日本原燃株式会社	
資料番号	耐震建物 21 R 8
提出年月日	令和 4 年 8 月 24 日

設工認に係る補足説明資料

耐震設計の基本方針に関する

燃料加工建屋に係る既認可からの変更点について

第 2.2.1-1 図 排気筒の位置変更

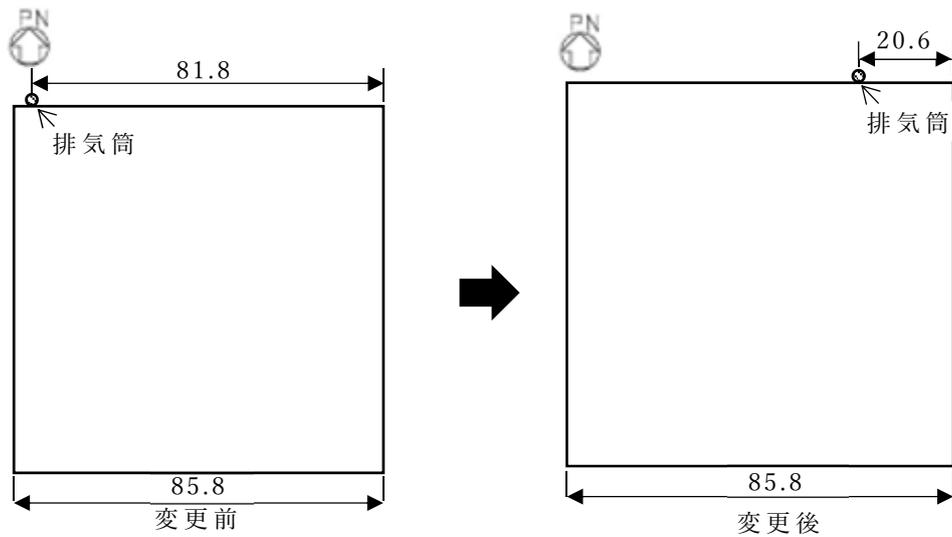
第 2.2.1-1 図のとおり、燃料加工建屋に支持される排気筒は、燃料加工建屋北西側外壁面に設置していたが、約 60m 東へ移動させ、北東側外壁面に設置する変更を行う。設計変更後の排気筒と建物との取り合いを第 2.2.1-2 図に示す。

また、排気筒について高さを 25m から 20m に変更し、支持部の板厚を変更する。

- ▶ 位置変更については、貯蔵容器搬送用洞道の工事と気中ダクト及び排気筒の工事を独立して行うため。
- ▶ 高さ変更については、万一転倒した場合であっても再処理施設のウラン・プルトニウム混合酸化物貯蔵建屋に波及的影響を及ぼさないようにするため。
- ▶ 支持部の板厚変更については、基準地震動の地震時においても排気筒が転倒し、燃料加工建屋に波及的影響を及ぼすことがないようにするため。

第 2.2.1-2 図 設計変更前後の排気筒と燃料加工建屋との取り合い

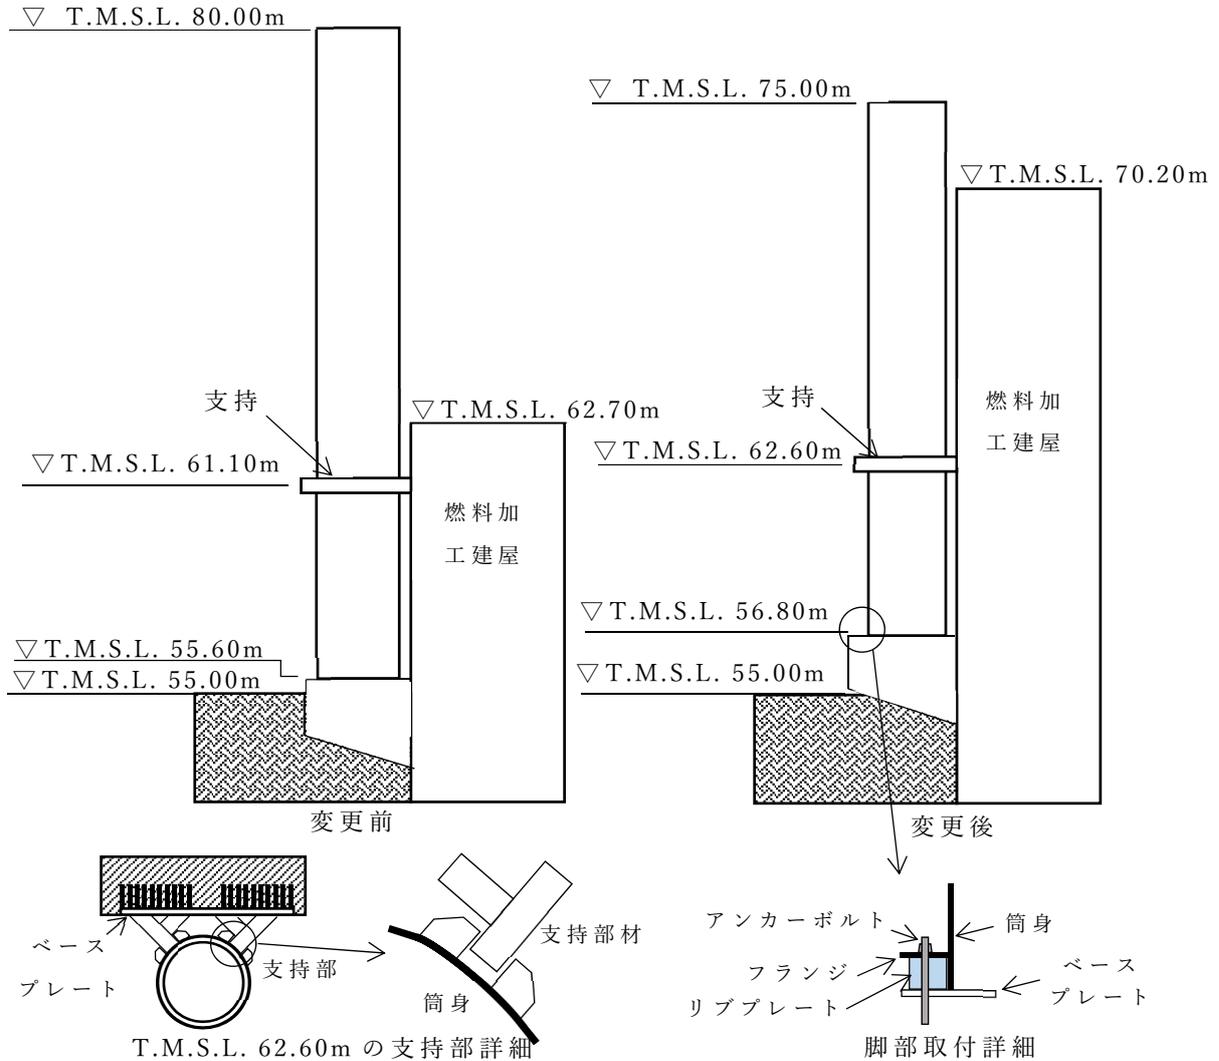
なお、建屋の増床によるフロア高さの変更に伴い排気筒中間部の支持点の高さ及び排気筒の脚部の取り付け高さに変更となっているが、排気筒の燃料加工建屋との取り合いの構造についての変更はなく、排気筒中間部の支持は水平方向の拘束のみで軸方向には拘束していないこと、また、排気筒の脚部取り付けの構造についても変更はなく、排気筒の重量が地上 1 階部分に負荷されることに変わりはないことから、燃料加工建屋の地震応答解析モデルに影響しない。

第 2.2.2-1 図 建屋の増床のイメージ

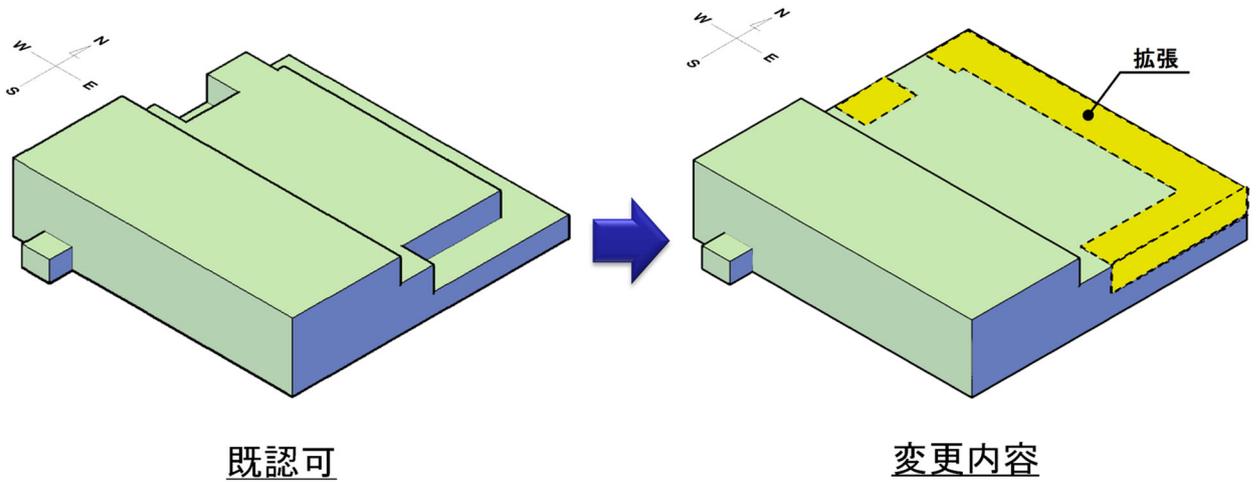
第 2.2.2-1 図及び第 2.2.2-2 図のとおり、建屋北側屋上部分を増床するとともに、増床に併せて建屋レイアウトを変更する。なお、増床箇所に設置する設備は一般系の設備とし、窒素循環用冷却水設備、常用所内電源設備等を設置する。

- ▶ 新規制基準対応として、火災消火用のガスボンベの追加設置等が必要となったことから、既認可における建屋レイアウトでは設

備・機器を燃料加工建屋内に収納することができないため、建屋の増床及びレイアウトの変更を行うとともに耐震壁の見直しを行った。

- グローブボックスの耐震 S クラス化に伴う耐震サポートの追加，火災発生時の延焼を防止するための延焼防止ダンパ等の追加が必要となり，既認可の階高では工程室内の天井部分における設置スペースの確保が困難となるため，階高を高くすることでスペースを確保した。

第2.-7図 壁開口の変更に伴う主な変更の概要図及びモデル諸元の変更点

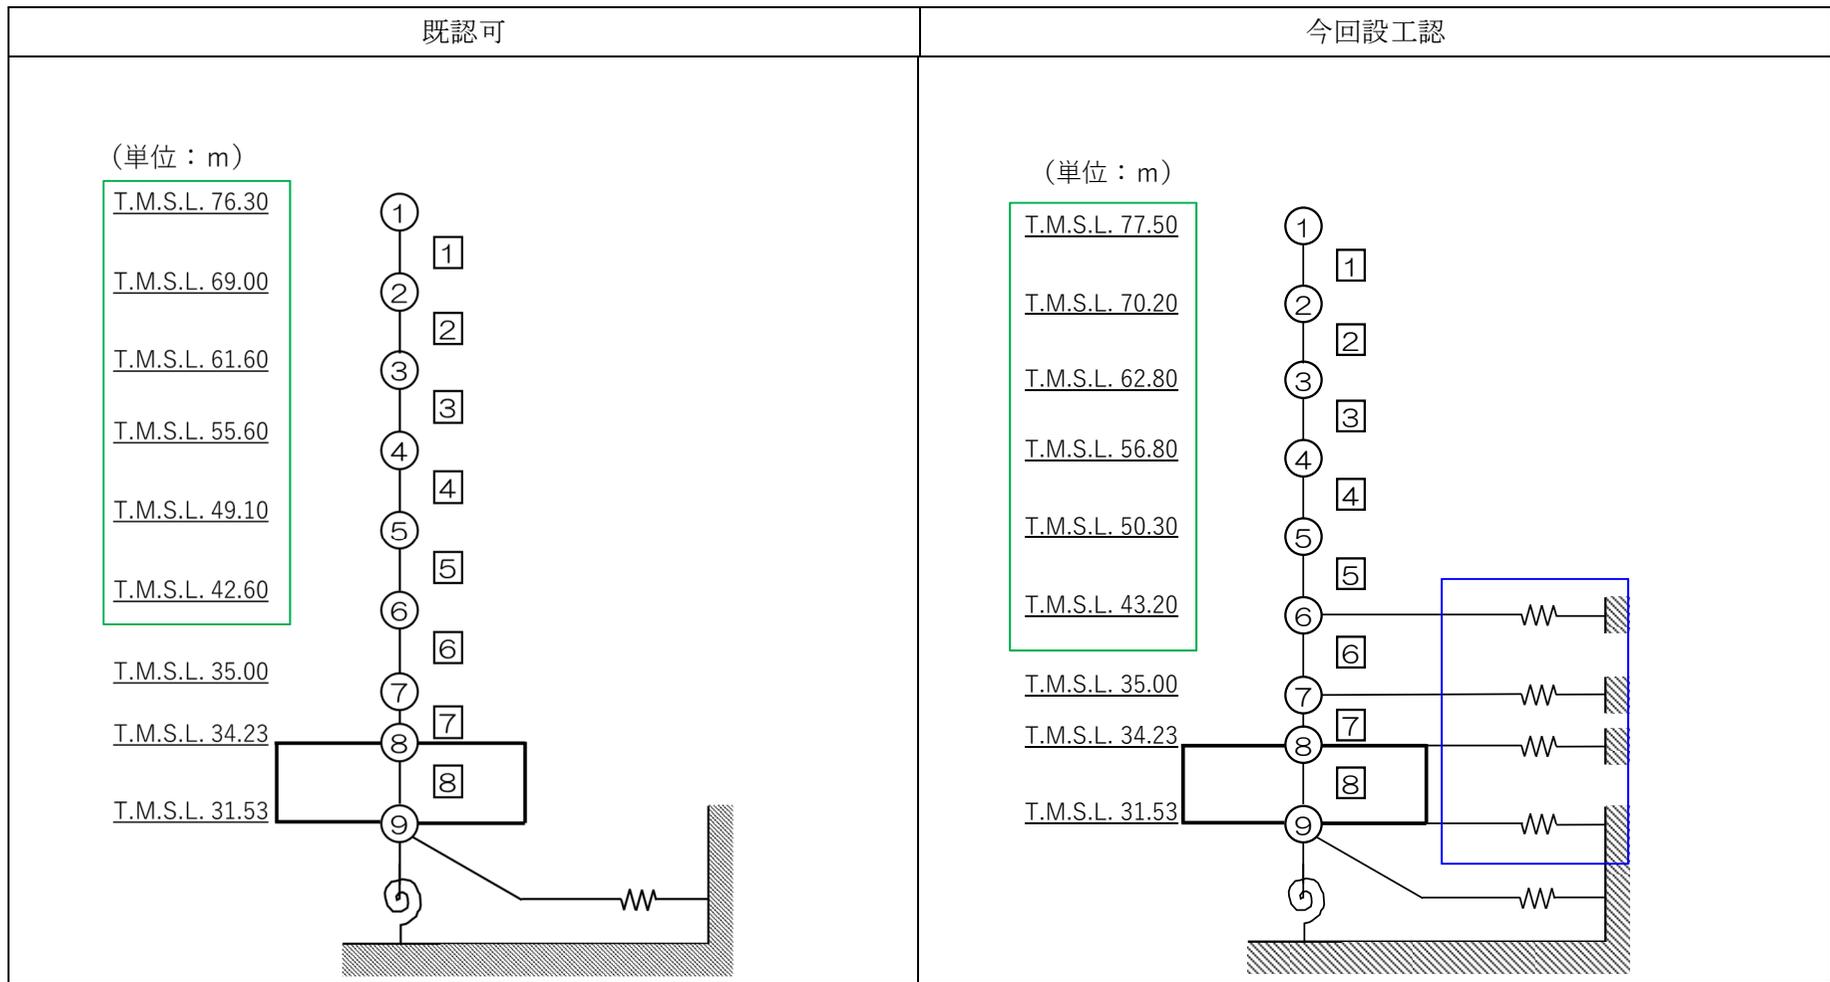
「壁開口の変更」については，各開口の変更に合わせて地震応答解析モデルの剛性へ反映している。代表として，せん断断面積の減少が最も大きい地下 1 階 2 通りについて，変更の概要図と解析モデルへの反映内容を第 2.-7 図に示す。

第 3. -1 図 地震応答解析モデルの変更点 (1/2)

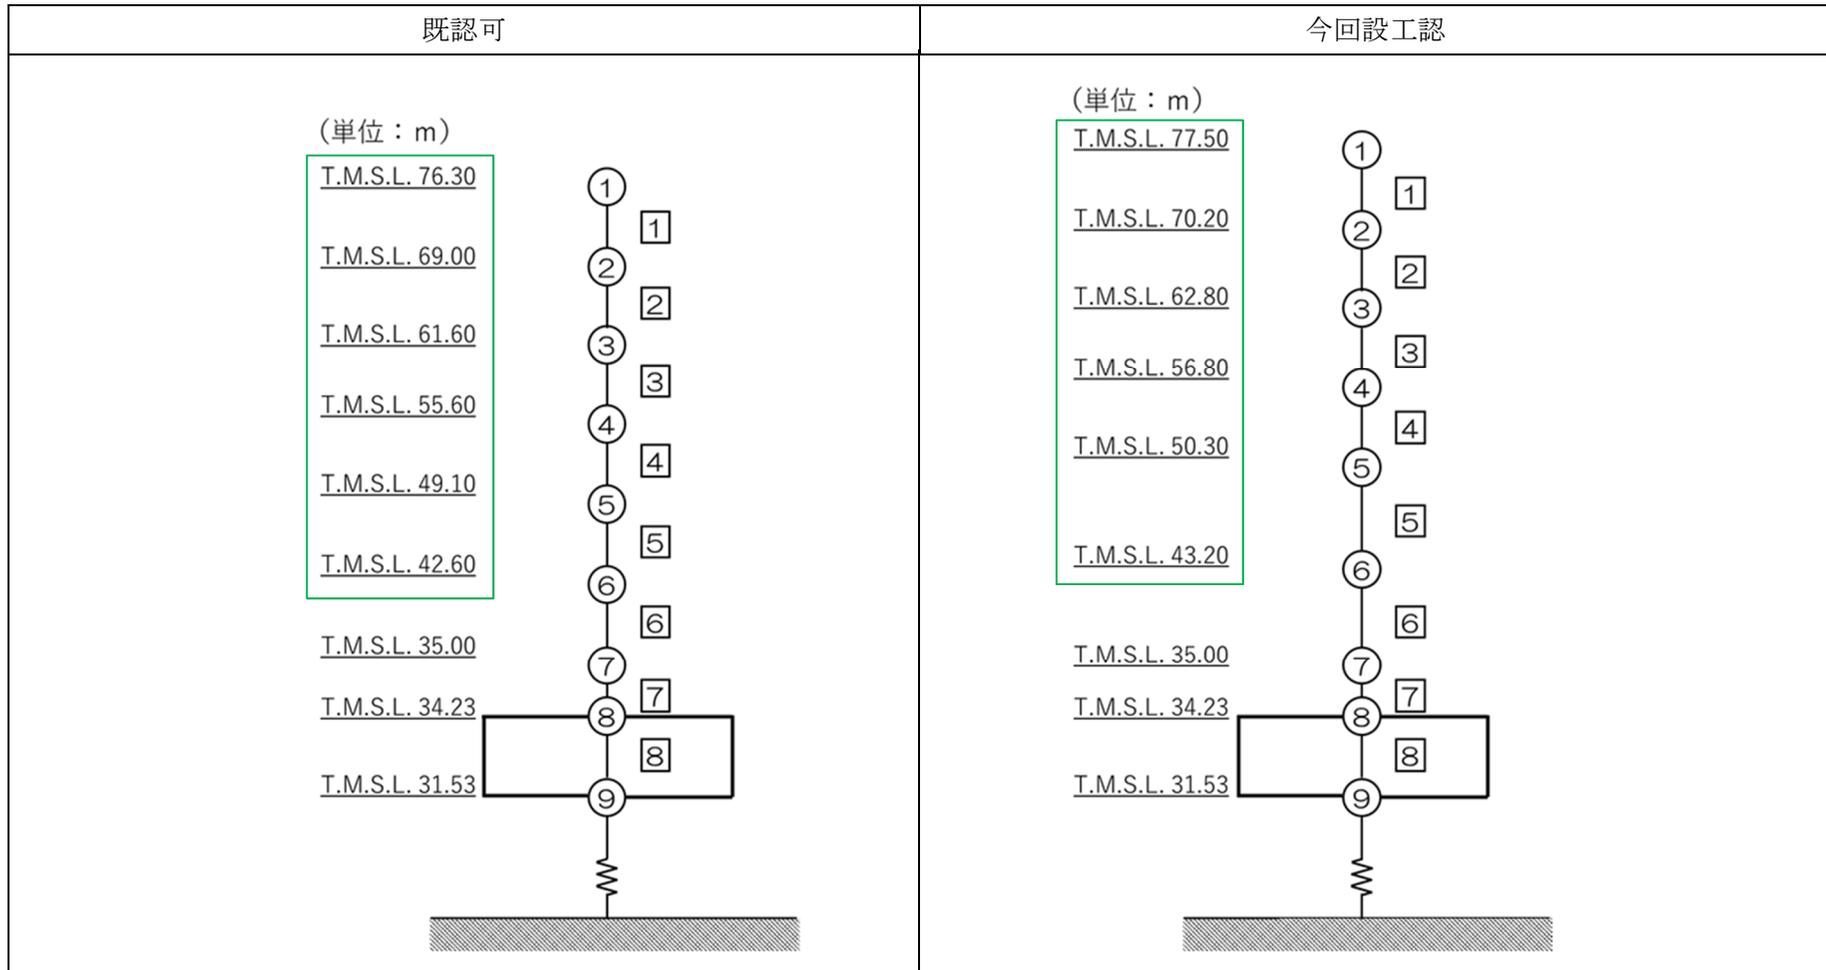
- : 地下3階及び地下2階の階高の変更に伴い、質点レベルを変更
- : 側面地盤ばねの考慮による変更

第 4.-1 図 応力解析モデルにおける上部構造による拘束の変更

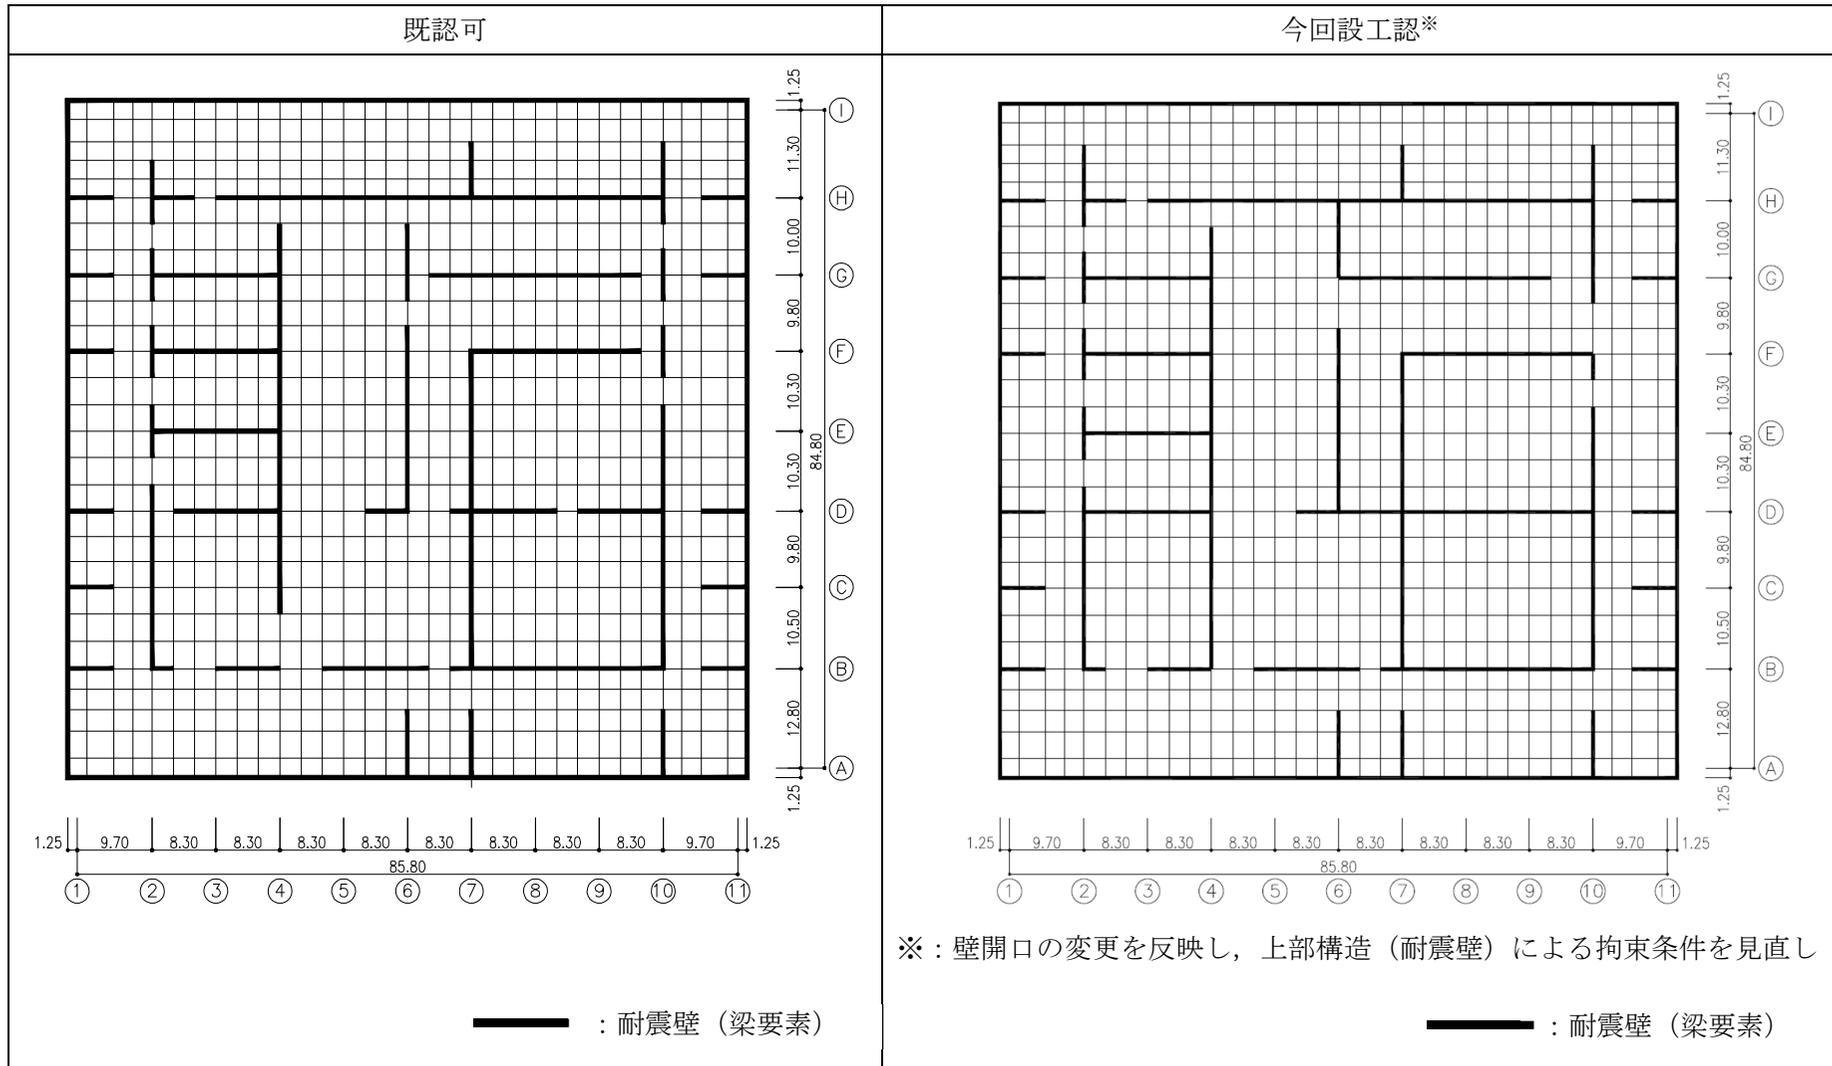
なお、基礎スラブの解析手法については既認可と同様である。ただし、基礎スラブの解析モデルについては、既認可からの壁開口の変更を反映し、上部構造（耐震壁）による拘束条件の見直しを行っている。既認可及び今回工認の解析モデル図を第 4.-1 図に示す。

※2：壁開口の変更を反映し、上部構造（耐震壁）による拘束条件を見直ししている。（第4.-1図）
梁要素は、地下3階の耐震壁の位置に合わせて配置し、基礎スラブより立ち上がる各階の耐震壁の剛性を考慮して設定している。
